### Vana-Narva mnt projekteerimistingimuste eelnõu kooskõlastamine märkustega

Olete esitanud Transpordiametile kooskõlastamiseks Maardu Linnas Vana-Narva mnt 1f projekteerimistingimuste eelnõu.

Kinnistu (44604:001:0264) asub riigitee nr 11608 Vana-Narva maantee (edaspidi *riigitee*) km 10,53-10,58 kaitsevööndis.

Joonis 1. Väljavõtte kehtestatud detailplaneeringust (pos 7)

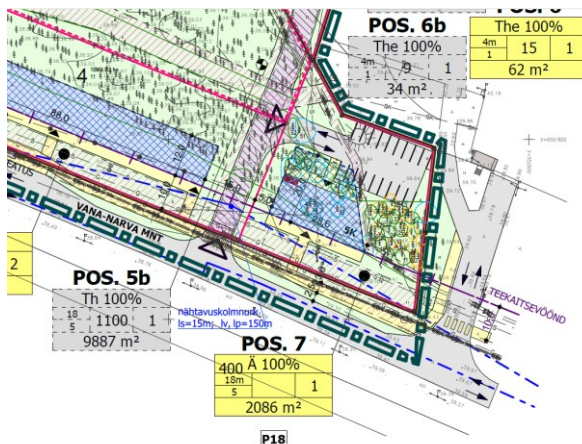
Projekteerimistingimustega soovitakse täpsustada Maardu Linnavolikogu 31.05.2011 otsusega nr 136 kehtestatud „Vana-Narva mnt 1B, Kopli A-96 ning Vana-Narva mnt 1/5 kinnistute detailplaneering“, põhijoonise positsioon 7 (vt joonis 1) alusel moodustatud 2086 m<sup>2</sup> suuruse 100% ärimaa sihtotstarbega kinnistu juurdepääs km 10,56 vastavalt esitatud ettepanekule, jättes km 10,597 ristmiku Vana-Narva mnt 1f krundile perspektiivseks juurdepääsuks.
